## 第16回 高輪築堤調査・保存等検討委員会

日時：2022年4月6日（水）10:00～

## 第 15 回 高輪築堤調査・保存等検討委員会

### 開催記録（案）

# 1. 遺構状況把握

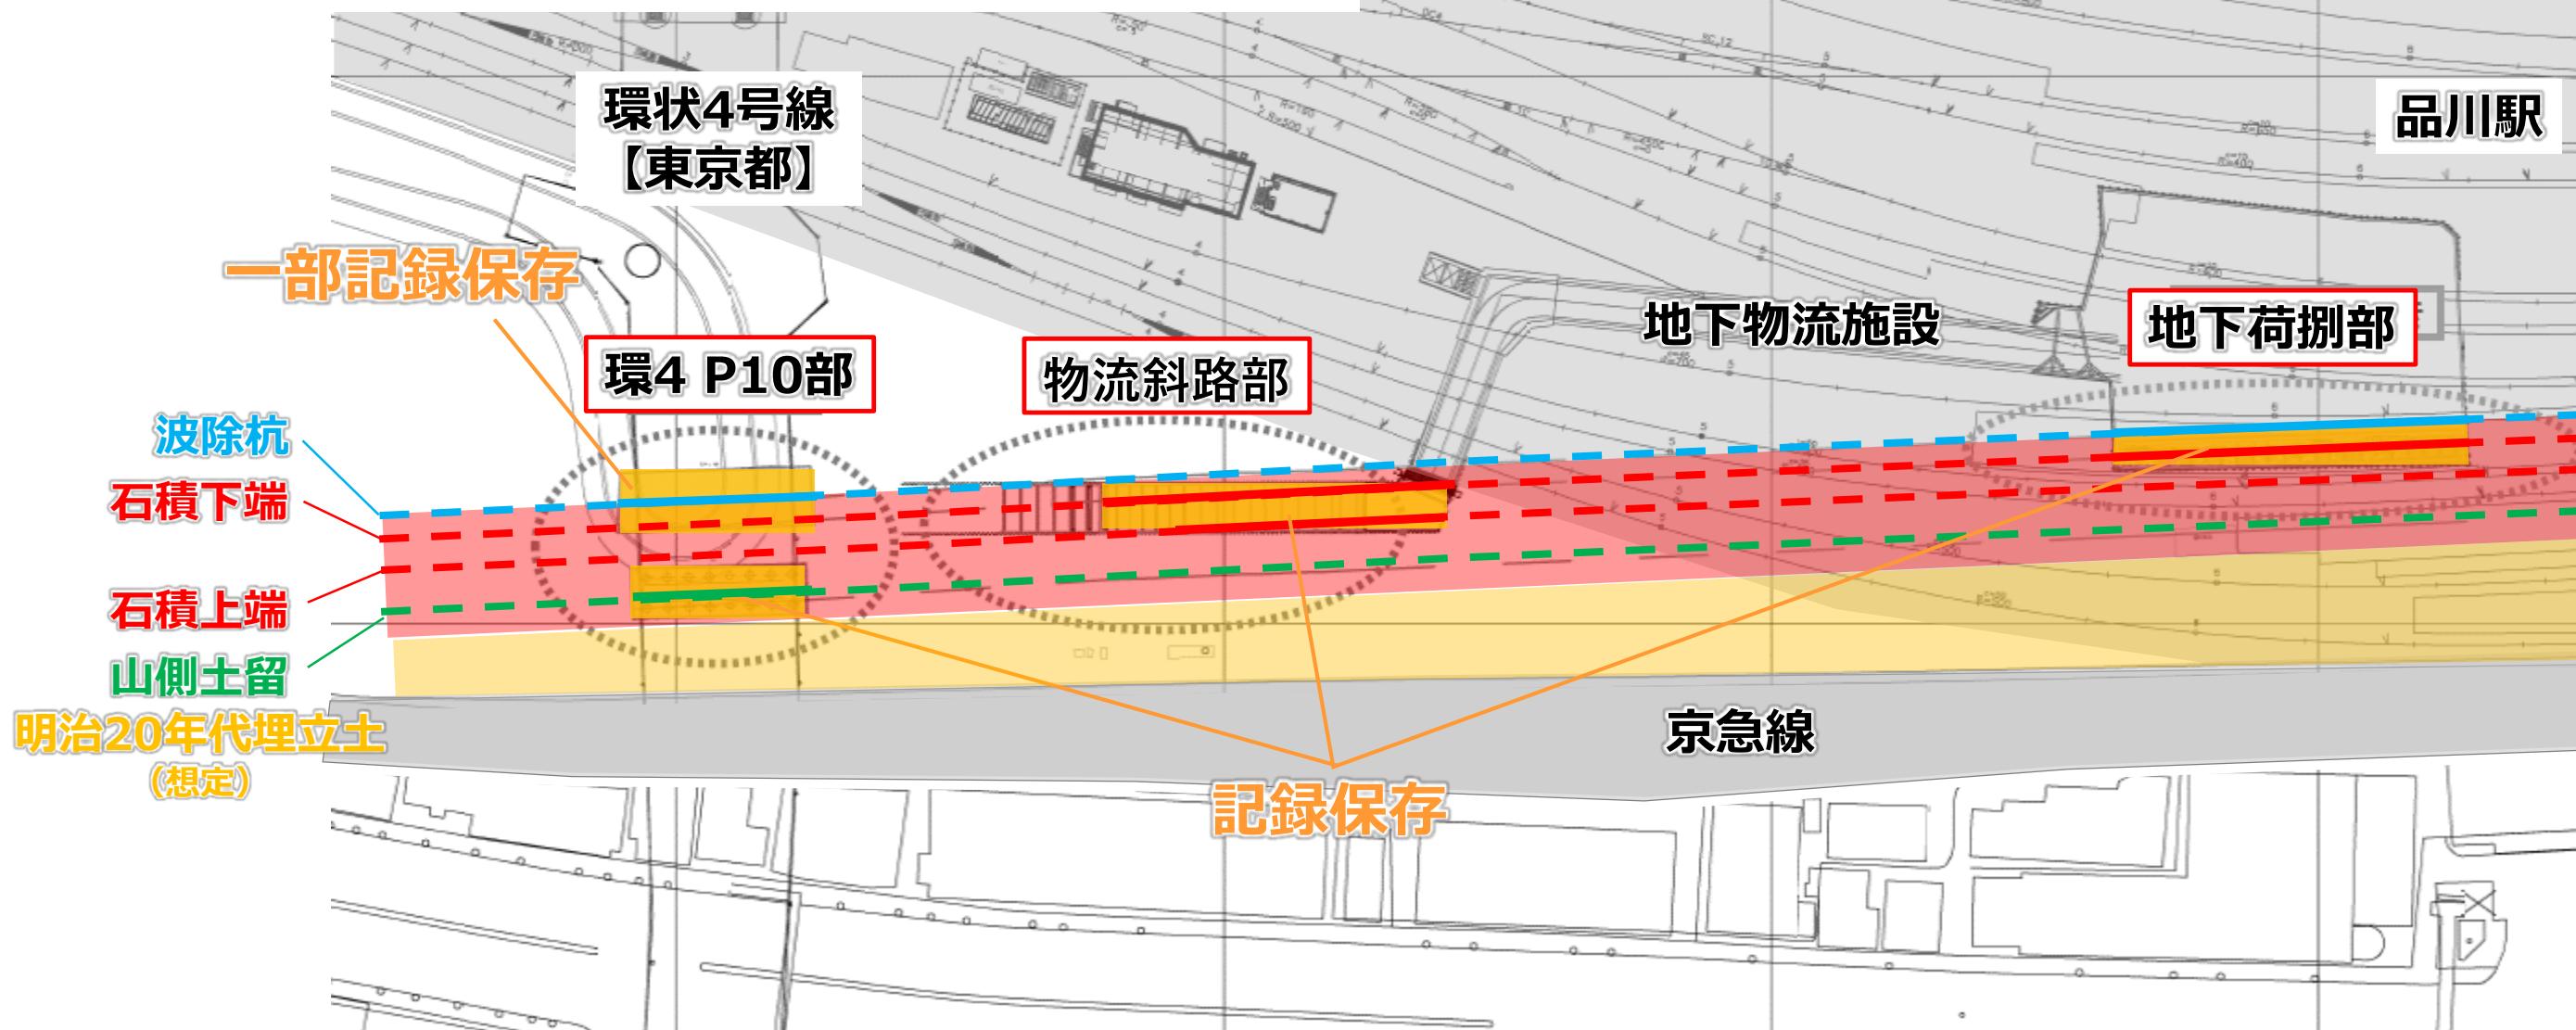
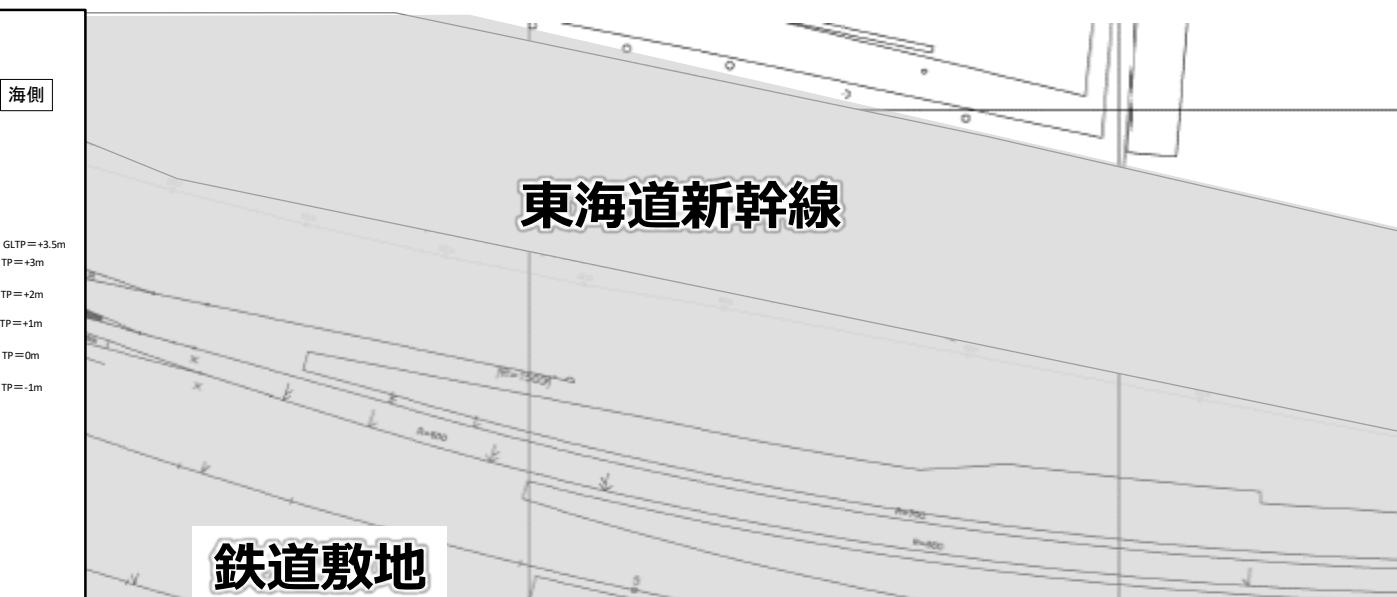
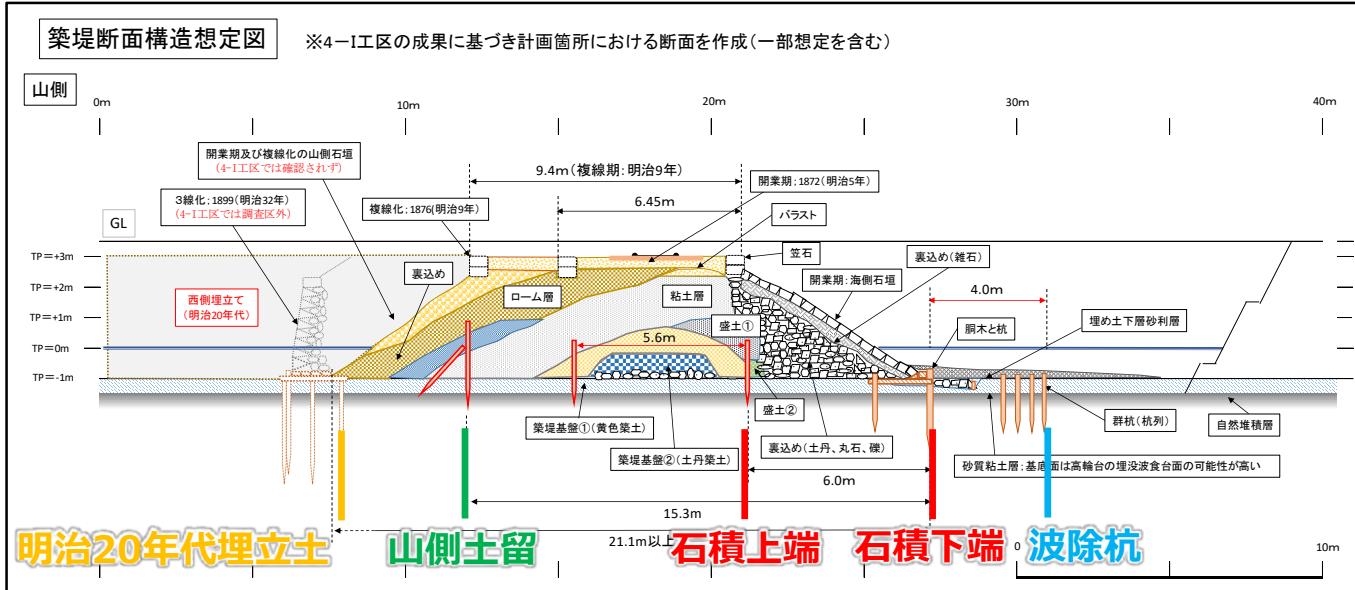
- (委員長) この件は初めて委員会で出てきた案件なので、問題点を指摘する。1点目は、駅改良計画を見直すことができないのかという確認から始める必要があり、まずはその説明をしてもらいたい。というのは、5ページのA断面に遺跡の位置が落ちていない。断面で見たときに遺跡を残すと上部のコンコースなどがどのくらい削られるのかなど、もう少しきちんとデータを示してもらいたい。仮にこの部分に駅ビルやコンコースが伸びなかっただけどうなるのかということを明示して、改良計画の見直しからお願いしたい。もう1点は、第2東西の断面が使われているが、既にこの断面は4街区では当てはまらない状況がわかっている。盛土の芯の両側に土留めがあつたりしている。遺跡の理解を深め、もう少し精密に描く必要がある。杭の位置などももう少し大きな図で、遺構の推定線がどこにくるのかということも検討が必要である。遺跡の評価は、今までの発掘調査の結果を踏まえた提示をするよう。更に、工法については提案案の適切性、発掘調査の方法の適切性も、明らかにする必要がある。杭の本数は減らせないとのことだが、その工法の問題と、発掘調査の方法はこれでよいのかどうか。第8橋梁との関係性について、現状、この部分の遺構の残存状況がこの資料では全くわからない。海側の荷捌き部分は発掘したけれども、山側の部分はどうなっているのかわからない。これをどのように理解するか。発掘調査の方法は遺跡の理解と関わるので、その上でどう考えるか、どういう対策案があるか検討が必要である。駅改良計画の見直しができないかどうか、遺構を残すと駅施設がどのくらい影響を受けるのか断面の検討、第二東西道路の断面ではなく4街区等の断面を用いた遺構の理解を精密に描き、これまでの発掘調査を踏まえた資料を明確にすること、工法・発掘調査方法の適切性、という以上4点を整理してもらい、当委員会で議論したいと考えるが、如何か？

前回の高輪築堤調査・保存等検討委員会（3月2日）資料の築堤断面図・遺構状況ラインを更新
